**高浜発電所第1号機、2号機、3号機、4号機
津波警報等が発表されない可能性のある津波への対応に係る
設計及び工事の計画の認可申請
【ご指摘事項への回答について】**

2020年12月16日
関西電力株式会社

12/10審査会合のご指摘事項		本資料頁
1	潮位観測システム（防護用）の構成機器の単体誤差(22mm（潮位検出器)と9mm(電源箱))について、数値の考え方を説明すること	P.2,3
2	衛星電話、モニタ、電線路の独立性を示す図面を設工認申請書で示すこと。	P.4～8
3	「波高」が保守的と整理しているが、「周期」の観点や許可で確認した「非線形性」の観点からも定量的に示し、入力津波の妥当性を説明すること	P.9～22
4	水位上昇側だけでなく、水位下降側の入力津波についても検討すること	
5	TP-2.5mを下回った場合のCWPの停止手順について、取水防潮ゲートの閉止運用への効果、悪影響について説明すること（手順は自主的なもので、閉止運用の有効性評価（時間評価）では閉止判断基準が早まる効果を考慮していないことを説明）	P.11,12
6	3・4号機のCWP停止と1・2号機の閉止判断基準が錯綜する場合に、閉止判断に悪影響がないことを示すこと（操作及び中央間の情報錯綜の観点で）	P.13～15
7	基本設計方針において、「取水路防潮ゲートの閉止判断にあたり、台風時・平常時の影響を受けない」との記載に対して、「影響を受けないこととその根拠」説明すること（信頼性向上での改善、基準適合への設備充実の観点など）	P.16～18
8	車両退避において、より厳しい条件（大雪、路面凍結、夜間等）においても成立することを説明すること	P.19～21

図1 潮位計のシステム構成図及び計装誤差の考え方（3号機及び4号機）

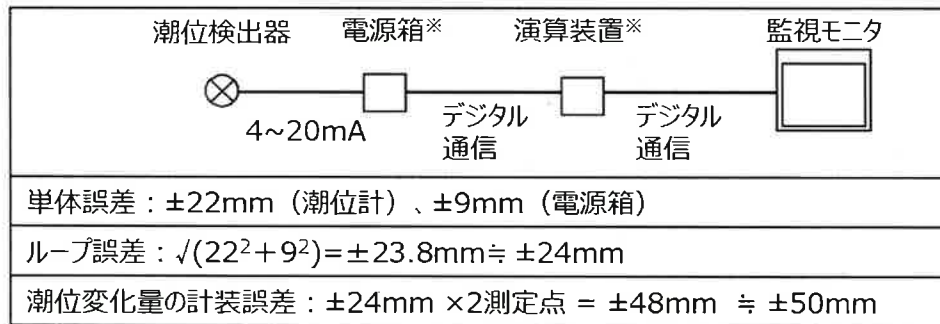
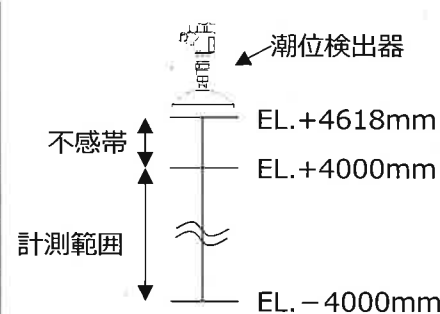
1. 潮位観測システム（防護用）の構成機器の単体誤差(22mm(潮位検出器)と9mm(電源箱))について、数値の考え方を説明すること。

- 単体誤差を有する潮位検出器及び電源箱の単体誤差の考え方を以下に示す。

- 潮位検出器は、測定範囲（不感帯^{※1}含む）の幅（8618mm）に機器固有の誤差（±0.25%）を乗じた値が、潮位検出器の単体誤差（±22mm）となる。

- 電源箱は、測定範囲（不感帯^{※1}を除く）の幅（8000mm）に機器固有の誤差（±0.1%）を乗じ、1dig^{※2}=1mmを加算又は引算した値が、電源箱の単体誤差（±9mm）となる。

- 潮位検出器は、機器固有の誤差として±15mm^{※3}を有している。
- 電源箱は、測定範囲の幅（16500mm）に機器固有の誤差（±0.1%）を乗じ、1dig^{※2}=1mmを加算又は引算した値が、電源箱の単体誤差（±18mm）となる。

※3：1号機及び2号機の単体誤差は、3号機及び4号機の単体誤差と異なるが、1号機及び2号機のループ誤差（±23.5mm）が、3号機及び4号機のループ誤差（±23.8mm）以内に収まっていることを確認している。

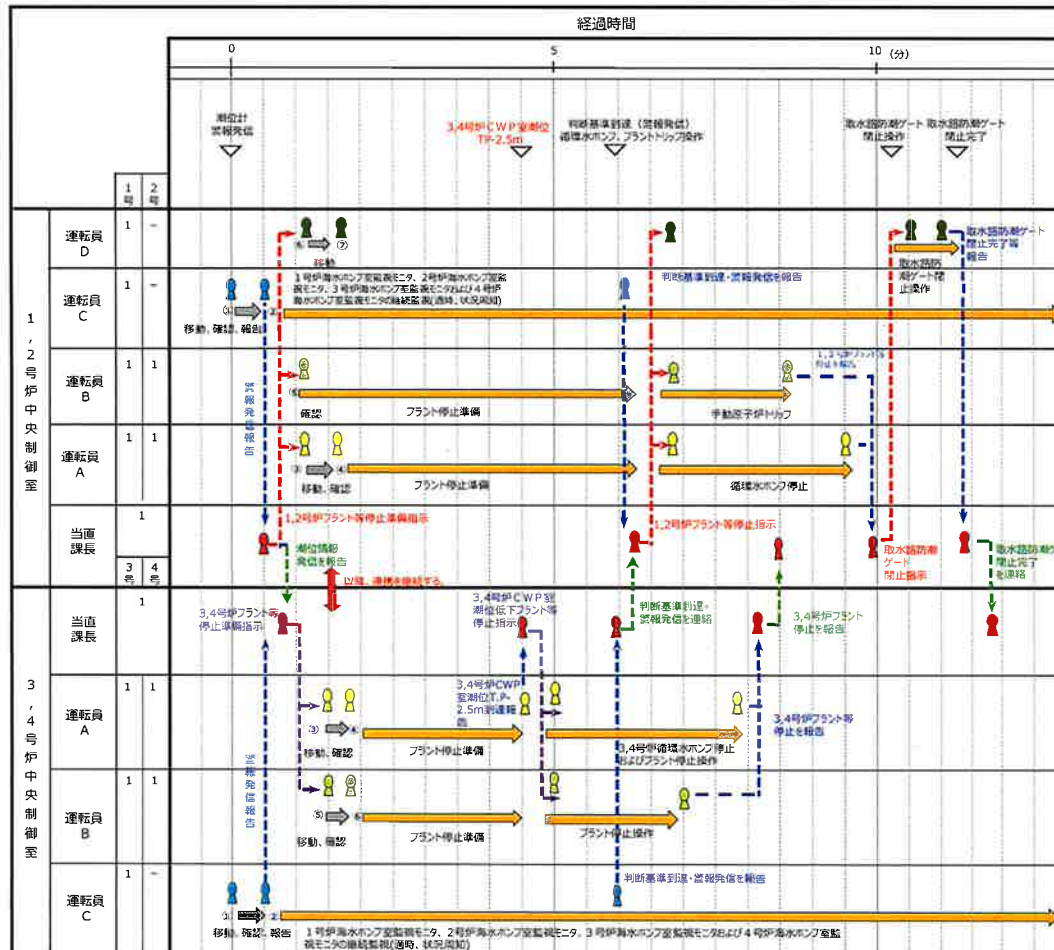
5. T.P.-2.5mを下回った場合のCWPの停止手順について、取水防潮ゲートの閉止運用への効果、悪影響について説明すること。(手順は自主的なもので、閉止運用の有効性評価(時間評価)では閉止判断基準が早まる効果を考慮していないことを説明)

- 取水路防潮ゲートの「閉止判断基準」は10分で0.5m以上水位低下したのち、最低水位から0.5m以上水位上昇した場合、または、その反対の水位変動としている。
- 解析評価においては、右図に示す通り、CWPが停止するまで（2つ目の青●）の取水量はCWP運転時と同一とし、CWP停止後に取水量がゼロとなる条件で津波水位の評価をしているが（赤線）、実現象としてはCWP停止操作直後（緑●）からCWPの取水量が徐々に減少し、CWP停止後に取水量がゼロになる（赤破線）。

実現象では、CWPの取水量が減少し、津波波形を下げる要因がなくなるので、最低水位からの0.5m以上の水位上昇を早く検知する効果がある。（「閉止判断基準」が早くなる。）

- 以上のことから、CWPの水位低下による停止を行ったとしても、取水路防潮ゲートの閉止判断に影響を与えず、むしろ余裕を増やす方向である。
- ただし、CWPの水位低下により、財産保護で、自主的にCWP停止をする操作については、基準適合上期待をしていないため、閉止運用の有効性評価（時間評価）における短縮効果は織り込まないこととする。

【平常時の影響について】

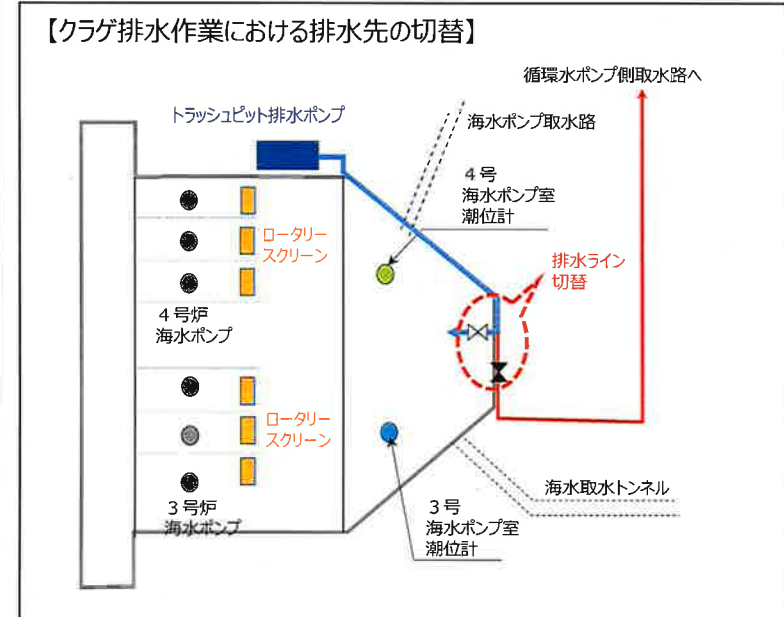
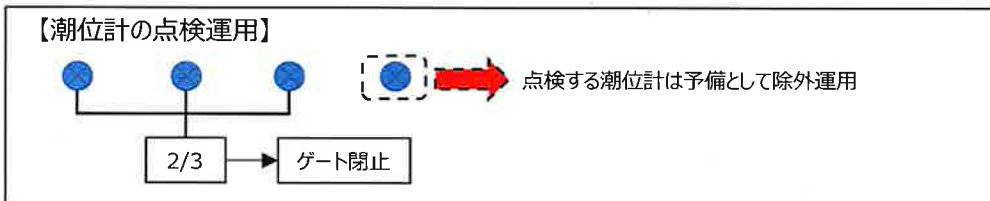
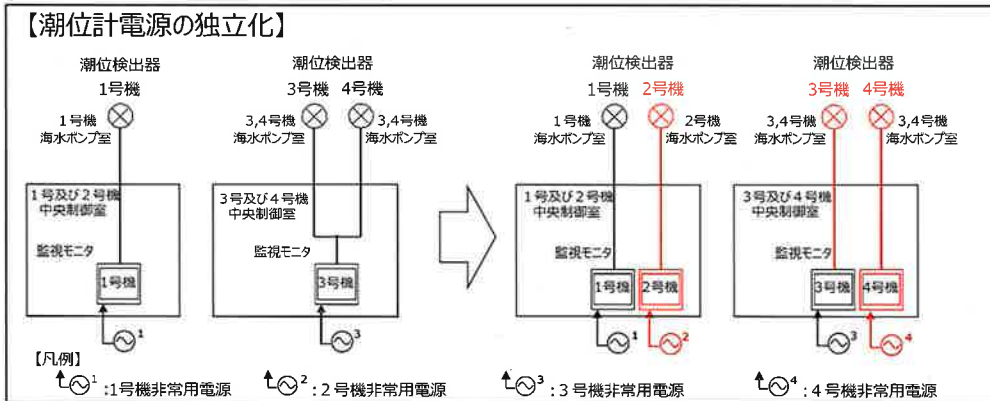
7. 基本設計方針において、「取水路防潮ゲートの閉止判断にあたり、台風時・平常時の影響を受けない」との記載に対して、「影響を受けないこととその根拠」を説明すること。（信頼性向上での改善、基準適合への設備充実の観点など）

- 過去7年間(2012年～2019年)の潮位変動に対し、10分以内0.4m以上※に該当する潮位変動の実績

- ・潮位計4台は独立性を有する設計とし、1チャンネル毎に点検が可能となることから、同時に複数台の潮位変動は生じない。
- ・点検は1台に限定し予備として除外する運用を保安規定以下の社内標準に定め、複数の潮位計を同時に機能喪失させない。

- ・クラゲ回収時の海水の排出先を4号海水ポンプ室潮位計の近傍から変更することで、今後、これによる潮位変動は生じない。
